ИЗМЕНЕНИЯ В УСТРОЙСТВАХ

ПРОЕКТ / УСТ-ВО: Citaq OPOZ 5000

УЗЕЛ: Интерфейс дисплея

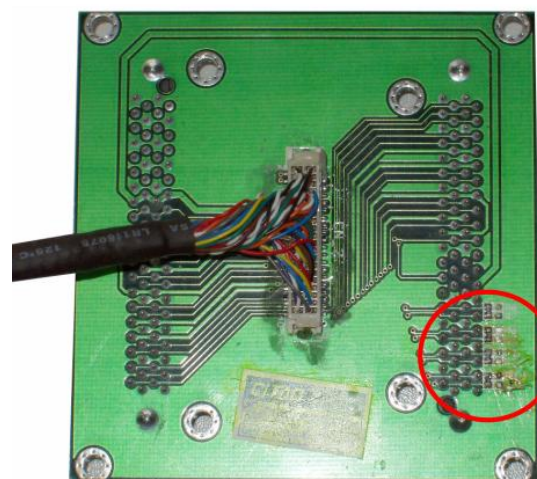
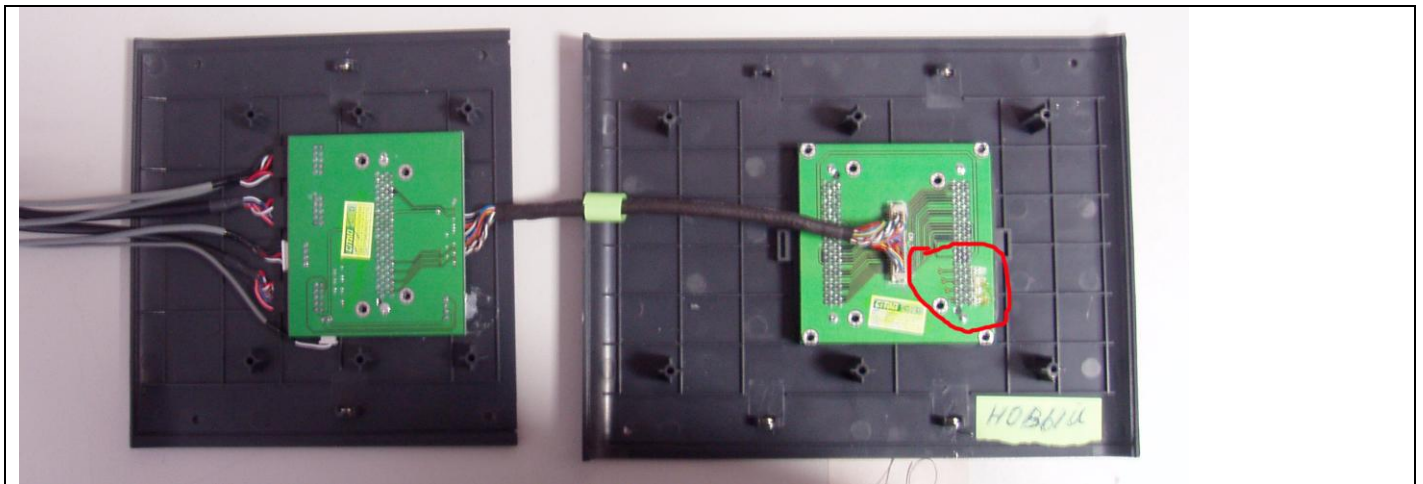
Дисплеи от Citaq OPOZ 5000, полученные после февраля 2007 года (новых), не совместимы с Citaq OPOZ 5000, поставленными ранее! На дисплее появляются мельтешащие полосочки, после чего он полностью выключается. Либо не включается вообще. Сам Citaq OPOZ 5000 при этом нормально загружается и работает.

1. Причина заключается в наличии согласующих резисторов на линиях синхронизации в концевом разьеме интерфейсной платы в Citaq OPOZ 5000 (Старых), поставленных до февраля 2007 года.
2. Требуется **перепаять** эти резисторы так, как показано на рисунке. **При этом будет обеспечена совместимость всех дисплеев со всеми системными блоками Citaq.**

Во всех интерфейсных платах "старых" Citaq, нужно перепаять резисторы так, как показано на рисунке в "новых" Citaq
